改善箇所説明図

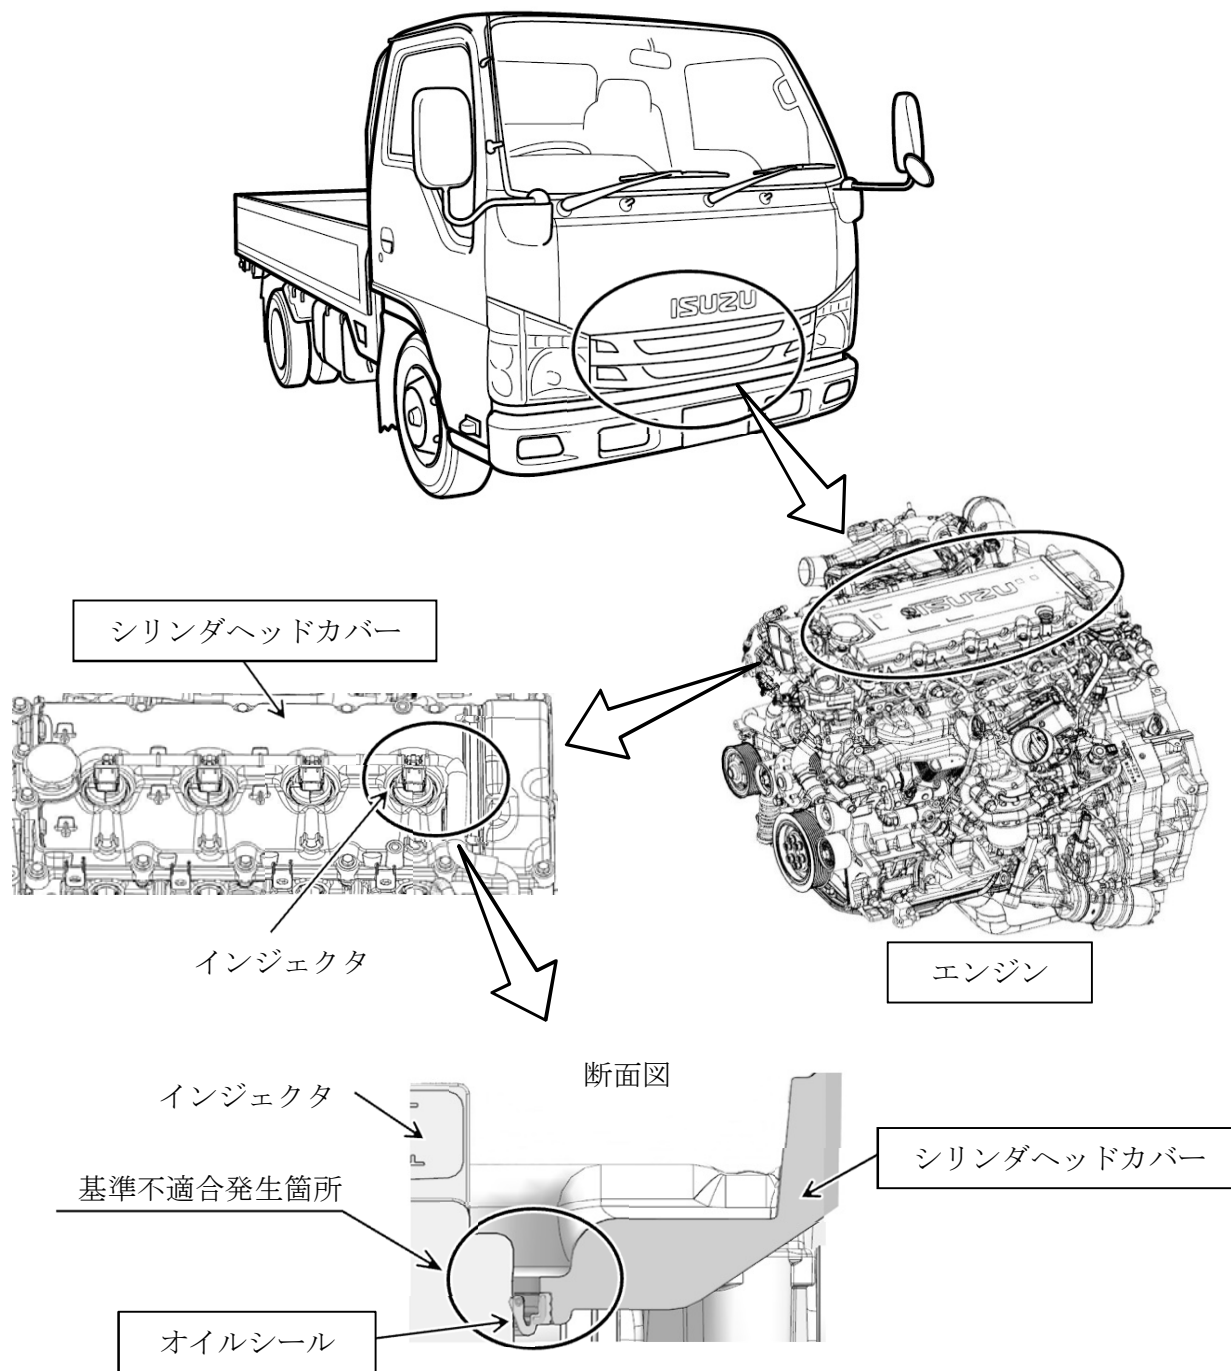
小型トラックのエンジンにおいて、シリンダヘッドカバーの形状が不適切なため、インジェクタオイルシール部に雨水が滞留するものがある。そのため、オイルシールが膨潤してシール性が低下し、そのままの状態で使用を続けると、エンジンオイルが漏れ、最悪の場合、エンジンが損傷するおそれがある。

全車両、シリンダヘッドカバー一式を対策品に交換する。また、エンジンオイルを点検し、水浸入が確認されたものはエンジン内部を洗浄する。なお、車両走行データを確認し、ダメージを受けているおそれのある車両はエンジンを交換する。

識別 : シリンダヘッドカバーに識別ペイント (黄色) を塗布する。
